15228 *CONVENIO para el reconocimiento recíproco de punzones de pruebas de armas de fuego portátiles y Reglamentos hechos en Bruselas el 1 de julio de 1969 («Boletín Oficial del Estado» número 228, de 22 de septiembre de 1973). Decisiones tomadas por la Comisión Internacional Permanente para la prueba de Armas de Fuego Portátiles en su XXIV Sesión Plenaria de junio de 1996.*

COMISIÓN INTERNACIONAL PERMANENTE PARA LA PRUEBA DE ARMAS DE FUEGO PORTÁTILES (C.I.P.)

Tiene el honor de poner en conocimiento de las Partes Contratantes las decisiones adoptadas en su XXIV Sesión Plenaria.

II. Cañón manométrico para cartucho pistola

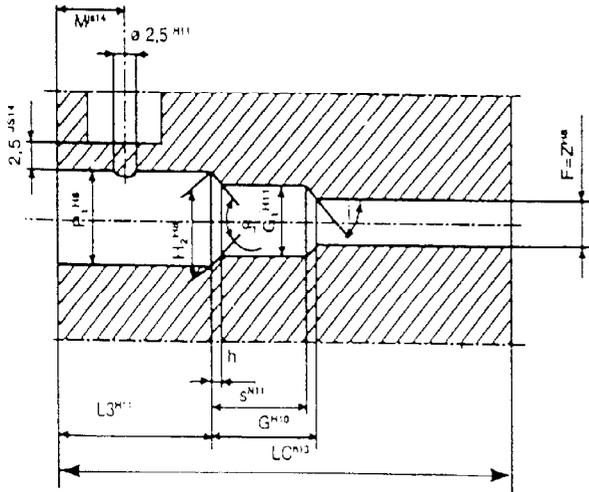
Modificación que se deberá efectuar a la decisión XXII-24-II.

Se suprime el párrafo II, que queda sustituido por el siguiente.

Número	Calibres	M/Tol.	Lc/Tol.
1	22 Largo fogueo.	7,00	60
2	315 fogueo.	7,00	60
3	8 mm fogueo.	7,00	60
4	35 fogueo.	8,50	62
5	35 R fogueo.	8,50	62
6	9 mm PA fogueo.	8,50	62

M = Emplazamiento de la toma de presión.
 L_c = Longitud total del cañón manométrico.
